**AVIS RELATIF À LA PROTECTION
CONTRE LES EVENTUELS EFFETS NOCIFS ET NUISANCES
PROVOQUÉS PAR LES RAYONNEMENTS NON IONISANTS
GÉNÉRÉS PAR DES ANTENNES ÉMETTRICES STATIONNAIRES**

Commune : LIBIN - Exploitant : ORANGE

Référence exploitant : 077R1_3/32077R1_1/42077R1_1/52077R1_1

Rapport n° 355 / 2025

Figure 1 : Vue en plan des lieux de séjour et des points de contrôle

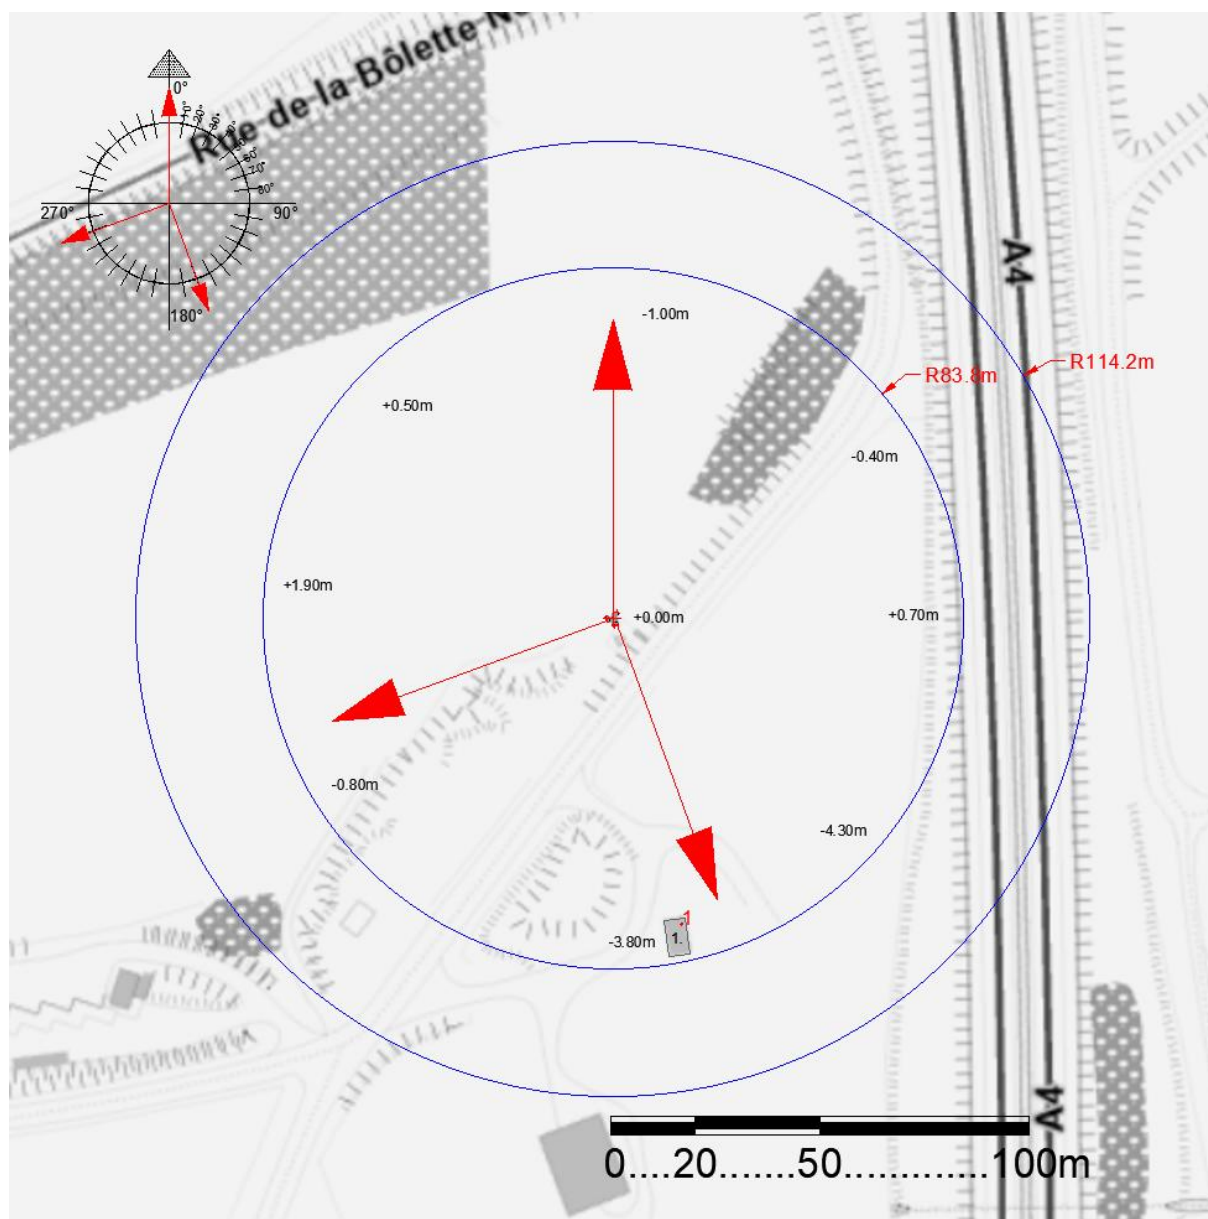
N° point de contrôle	LS	Atténuation (dB)	Indice d'exposition relatif à la limite par installation IE_i
1	1	3,0	0,031

En ce qui concerne les antennes de l'installation mentionnées dans le tableau 1, la distance maximale à laquelle la limite pourrait être atteinte, à l'extérieur, est égale à 97,1 m. S'il n'y a pas de LS à une distance inférieure, les antennes respectent forcément la limite d'immission.

Dans le cas des LS situés à l'intérieur des bâtiments, une atténuation d'obstacle est prise en compte et il en résulte que la distance maximale à laquelle la limite pourrait être atteinte se réduit à 68,7 m.

Figure 2 : Vue en plan des installations d'antennes dans un rayon de 300 mètres autour de l'installation faisant l'objet de la demande d'avis

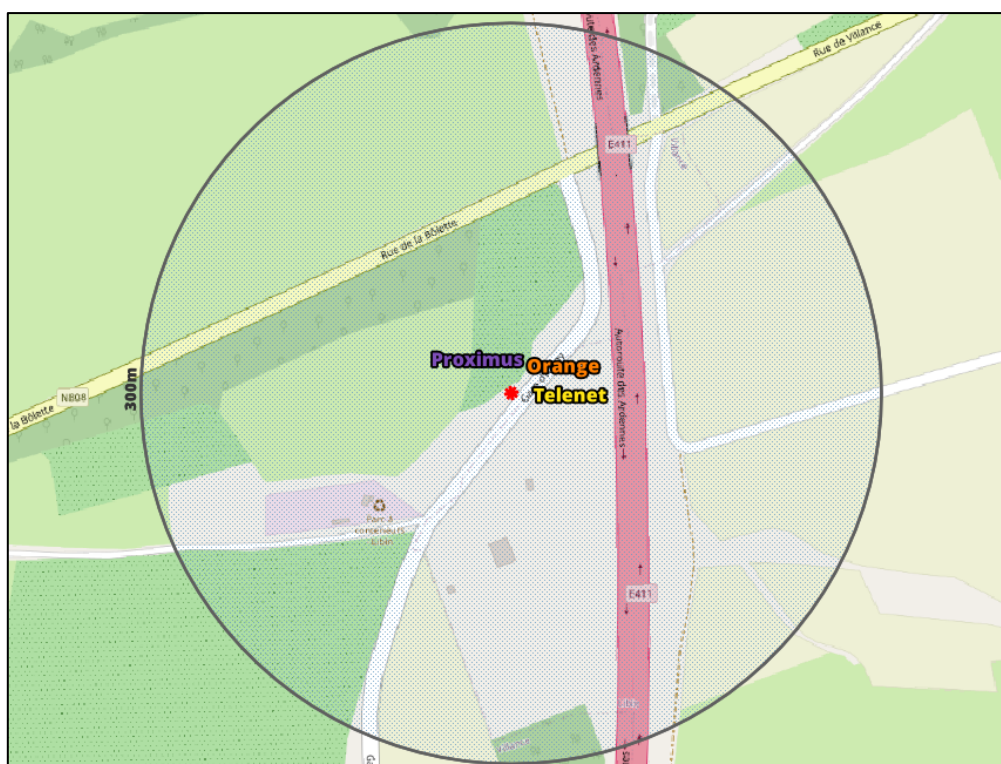
Le plan en projection verticale de la figure 2 indique la localisation des installations d'antennes émettrices stationnaires visées par le décret et situées dans un rayon de 300 mètres autour de l'installation référencée dans le paragraphe 2 et localisée au centre du cercle. Les données de localisation de ces antennes et les avis correspondant sont accessibles via le cadastre en ligne des antennes émettrices stationnaires⁸. Les installations prises en compte dans l'évaluation du respect de la limite cumulative sont les installations d'antennes émettrices déclarées en service par l'exploitant à la date du présent avis, à l'exception de l'installation référencée dans le paragraphe 2 et éventuellement d'autres installations ayant fait l'objet d'une demande d'avis à la même date et qui sont situées à l'intérieur de la zone de 300 mètres de rayon.

Compte tenu des considérations ci-dessus, il apparaît que l'intensité du rayonnement électromagnétique généré, dans les lieux de séjour situés dans un rayon de 300 mètres autour de l'installation référencée dans le paragraphe 2, par l'ensemble des antennes émettrices stationnaires de l'ensemble des exploitants du même site d'antennes émettrices stationnaires respecte la limite fixée à l'article 4, § 2 du décret.
